COMMUNE DE SAINT-GERVAIS-LES-BAINS

PROJET D'ASCENSEUR VALLEEN ENTRE
LE FAYET ET LE CENTRE-BOURG.

MEMOIRE EN REPONSE
A L'AVIS N° 2022-ARA-AP-1301 DE LA MRAE
AUVERGNE – RHONE-ALPES,
DELIBERE LE 12/04/2022

26 AVRIL 2022

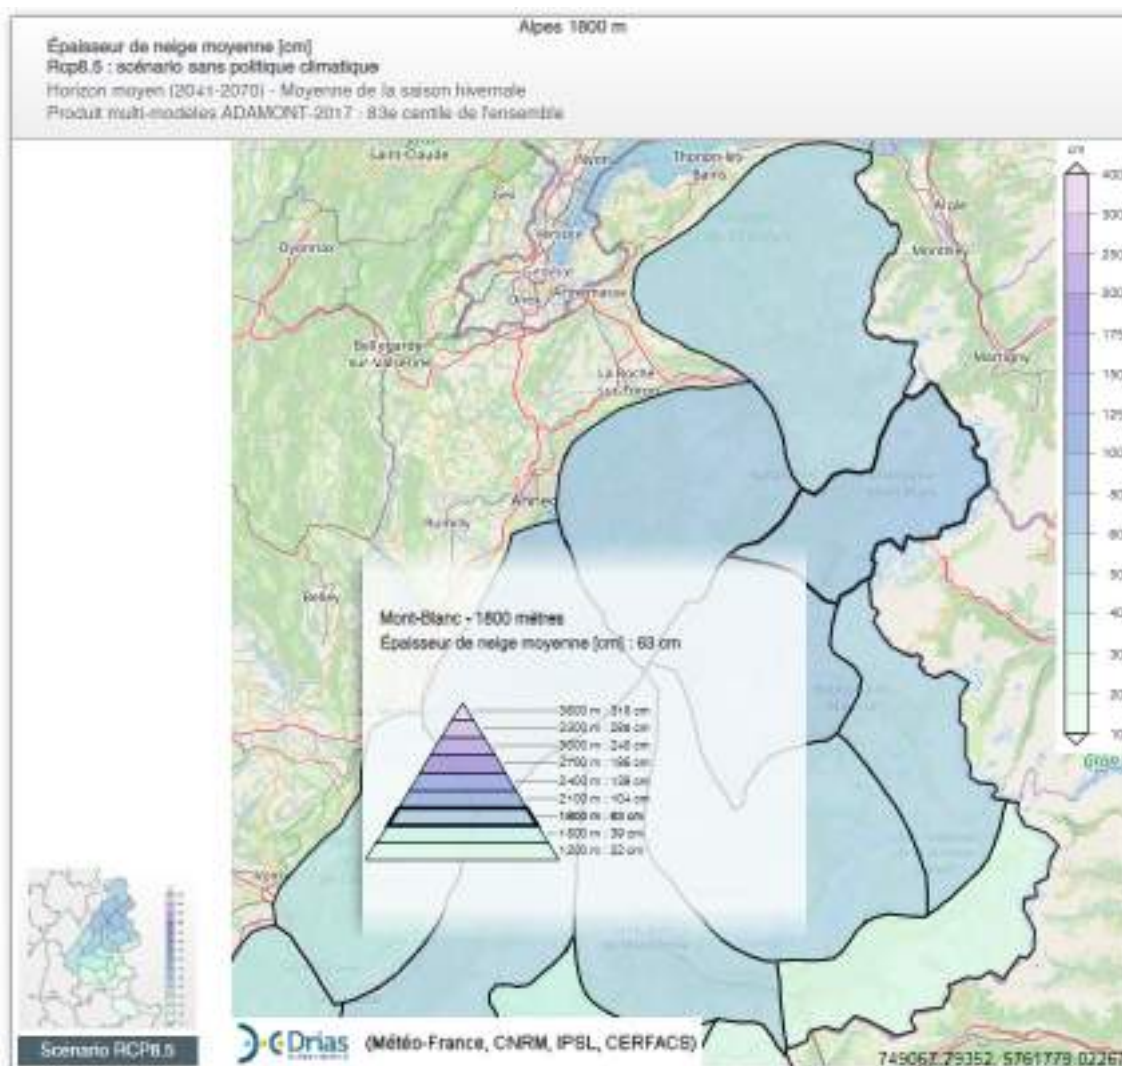
- 11> d'un bilan carbone à l'échelle du projet, prenant en compte les phases de travaux et d'exploitation en intégrant les effets du changement climatique à long terme,
- 12> d'une analyse de la vulnérabilité au changement climatique du domaine skiable Évasion Mont-Blanc et du projet de mobilité présenté.

On constate à l'échelle du domaine skiable de Saint-Gervais – Evasion Mont-Blanc (cercle violet sur les cartes) que :

- > avec **le scénario RCP8.5** (le plus pessimiste avec une augmentation des GES) :
 - ✓ Dans un **futur proche (2030 – 2050)** : la station est identifiée en catégorie 5. Les conditions de neige naturelle pourront être insuffisantes mais la neige de culture et le travail de préparation des pistes pourront pallier au manque de neige naturelle.
 - ✓ **D'ici la fin du siècle** : la station est identifiée en catégorie 7. la neige de culture et le damage ne seront plus suffisants pour pallier au manque de neige naturelle aux altitudes les plus basses.
- > Avec **le scénario RCP2.6** (application de politiques efficaces de réduction des émissions de GES) : la station est identifiée en catégorie 5. D'ici la fin du siècle l'enneigement artificiel devrait être suffisant pour assurer la viabilité des stations.

Les éléments présentés dans l'étude ci-avant sont corroborés par les données du portail DRIAS. On constate qu'avec le scénario le plus défavorable (RCP 8.5), à horizon moyen, l'enneigement moyen par saison d'hiver sur la zone d'étude est estimé entre 40 et 60 cm. Ces hauteurs permettent la pratique du ski.

Il ressort des estimations de fréquentation de l'ascenseur valléen, que plus de 60% repose sur les déplacements des habitants et des vacanciers en période estivale. L'aménagement est tributaire de l'activité économique hivernale pour environ 40% des usagers potentiels. Pour autant, **les modélisations présentées ci-avant montrent qu'en l'état des connaissances, et des équipements existants de neige de culture le domaine skiable est viable à l'horizon 2050, soit au-delà de l'amortissement de la télécabine.**

Complément cartes 91 de covisibilité produites au chapitre 5.10 en page 442 du rapport sur les incidences environnementales.

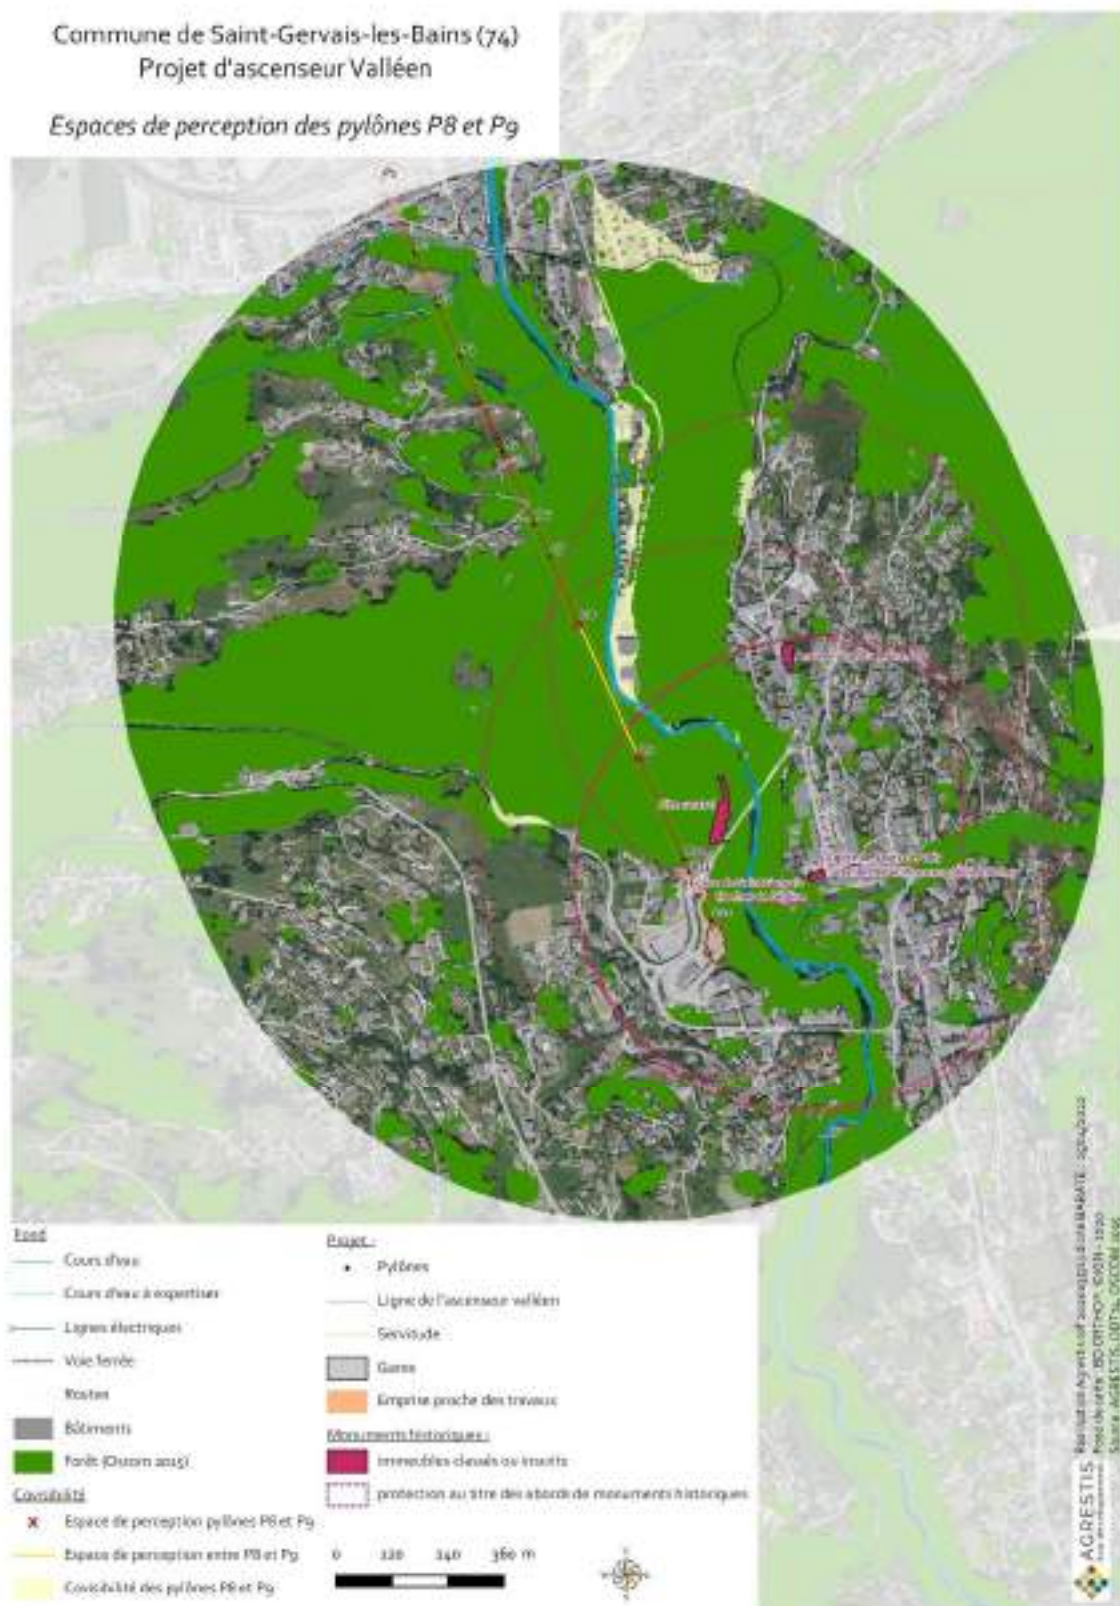
L'Autorité environnementale recommande d'évaluer les impacts de l'opération au regard de ses covisibilités avec les monuments historiques et leurs abords, et du site inscrit « Bonnant et les deux ponts du diable », et de présenter les mesures d'évitement ou de réduction et si besoin de compensation nécessaires.

Les cartes g1 et g2 de covisibilité produites au chapitre 5.10 en pages 442 et 443 du rapport sur les incidences environnementales sont complétées des périmètres des monuments historiques (voir pages suivantes)

Les pylônes P8 et P9, sont dans le périmètre des monuments historiques de « l'ancien hôtel du Mont Joly » et du « site castral ». La carte de co-visibilité g1 et g2 en pages 442 et 443 du rapport sur les incidences environnementales, montre l'absence de covisibilité avec ces monuments. Il y a un effet masquant des autres bâtiments (ancien hôtel du Mont Joly) ou des espaces boisés conservés par le projet (site Castrale).

Le pylône P10, dans le périmètre du site Castral, n'est pas en covisibilité avec ce site. Le profil en long ci-dessous démontre l'effet masquant des arbres conservés entre le site castral et le Pylône (le trait violet positionne la hauteur des arbres de ce côté de l'axe de la ligne).

Le pylône P11, est en covisibilité avec le site castral.

Photo 2, au chapitre 2.2.3, page 78 du rapport sur les incidences environnementales

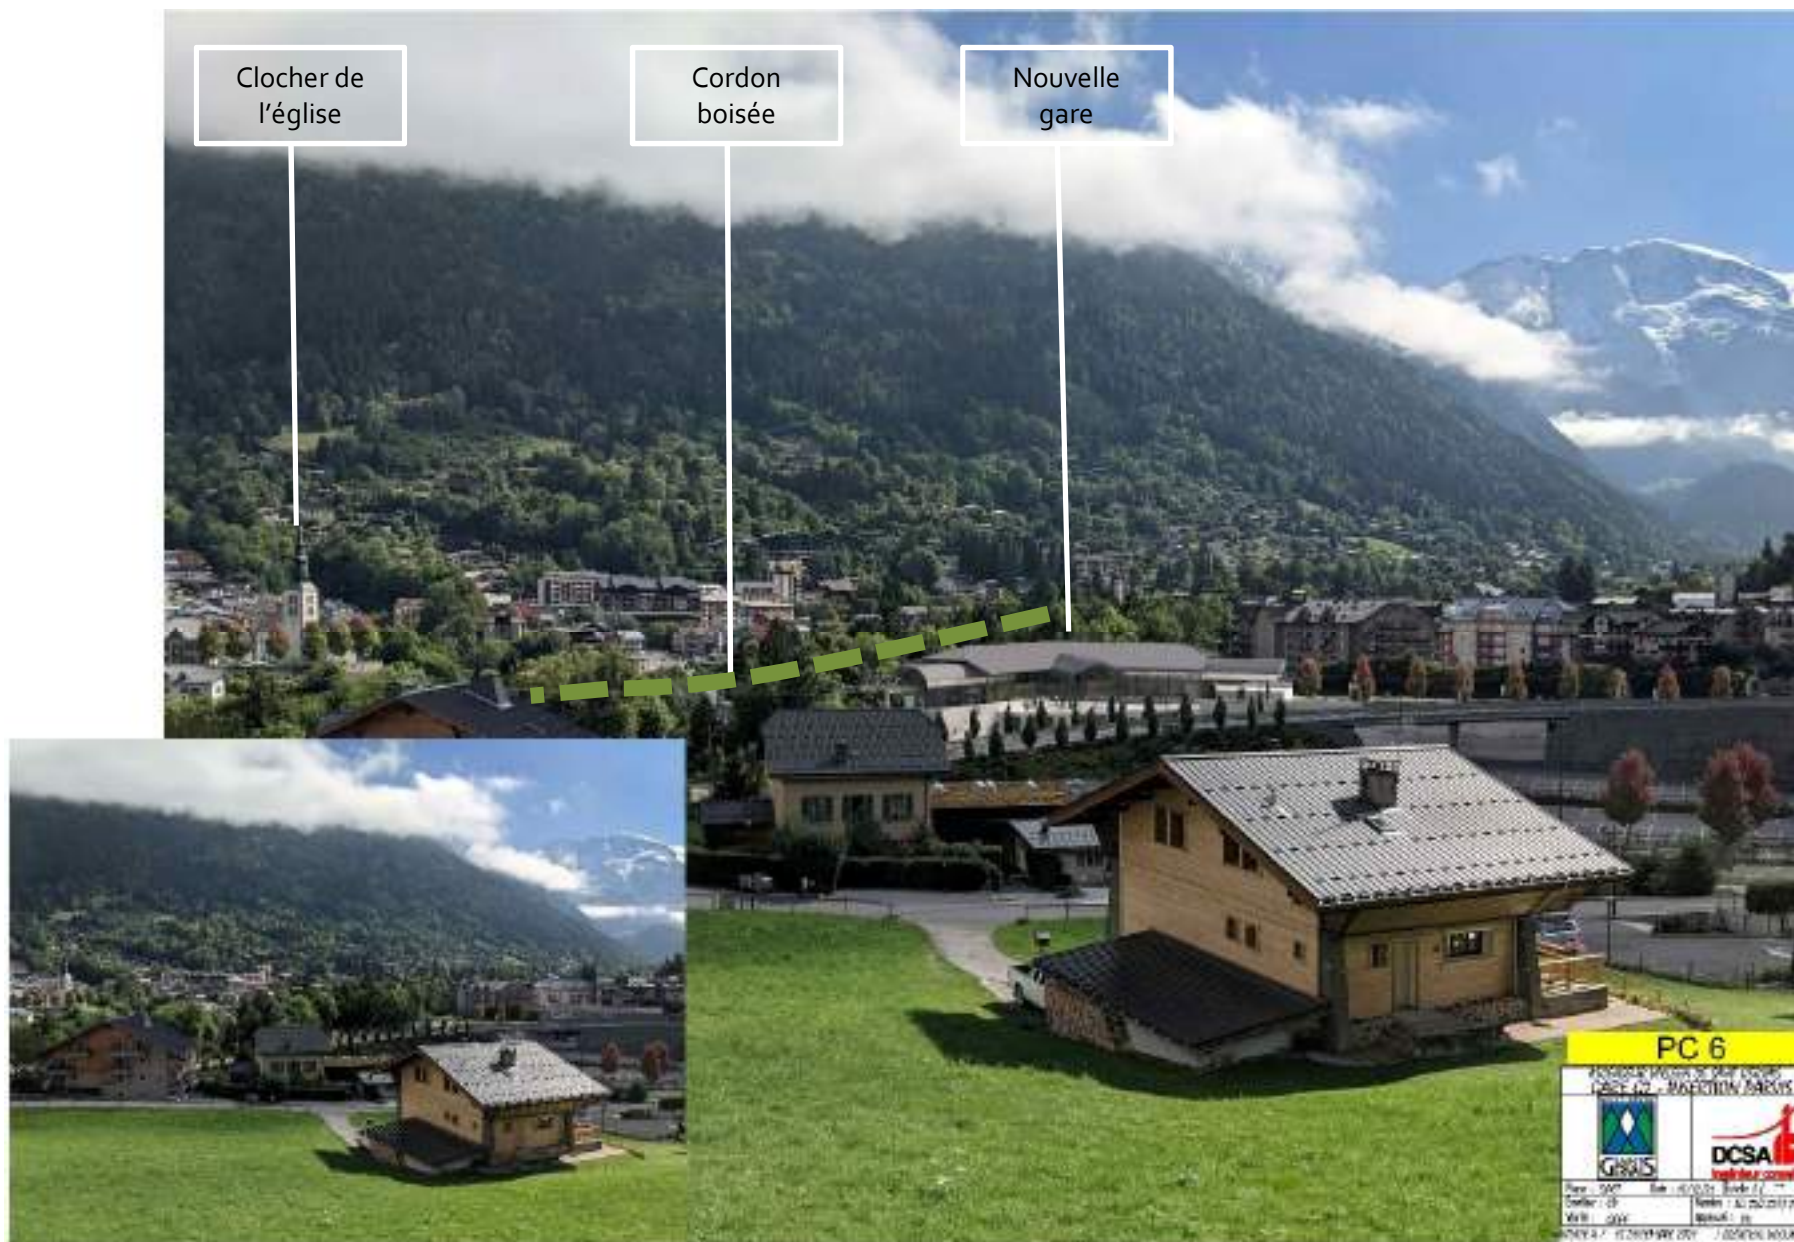
Le dossier ne fait pas état d'un travail fin d'intégration paysagère de la gare amont G2-G3, ni des pylônes, ni des cabines retenues. A ce stade, la diminution de l'impact paysager de l'opération n'est pas suffisamment étayée.

L'Autorité environnementale recommande d'approfondir l'évaluation des incidences de l'opération sur le paysage et de poursuivre la recherche de mesures pour les éviter, les réduire et si nécessaire les compenser.

Comme indiqué dans la mesure MR16 page 505 et suivantes du rapport sur les incidences environnementales, l'ensemble du projet et en particulier le projet architectural de la gare amont (G2) située dans le périmètre de l'église, a été développé en concertation avec l'Architecte des Bâtiments de France et les services de la DDT74. C'est également le cas pour la gare aval (G1) au Fayet, bien qu'elle ne soit pas située dans un périmètre de protection. C'est volontairement que la Commune a souhaité recueillir les conseils de l'Architecte des Bâtiments de France pour l'ensemble du projet. De nombreuses réunions de travail et des échanges techniques hors réunions ont donné lieu à de nombreuses reprises d'esquisses par l'architecte du Maître d'œuvre (DCSA) pour aboutir à un projet consensuel.

Toutes les mesures adaptées à ce stade de projet sont mises en place. Elles ne pourront être plus étayées qu'au stade de la phase d'exécution. L'étude d'impact fixe le cadre des mesures à mettre en œuvre, que la Maîtrise d'œuvre devra traduire, notamment en termes de plan d'exécution des aménagements paysagers qui ne peut être établi à ce stade.

La mesure MS1 est complétée dans ce sens, par l'intégration d'un architecte paysagiste concepteur, pour l'établissement du plan d'aménagement paysager de l'environnement des gares en particulier.
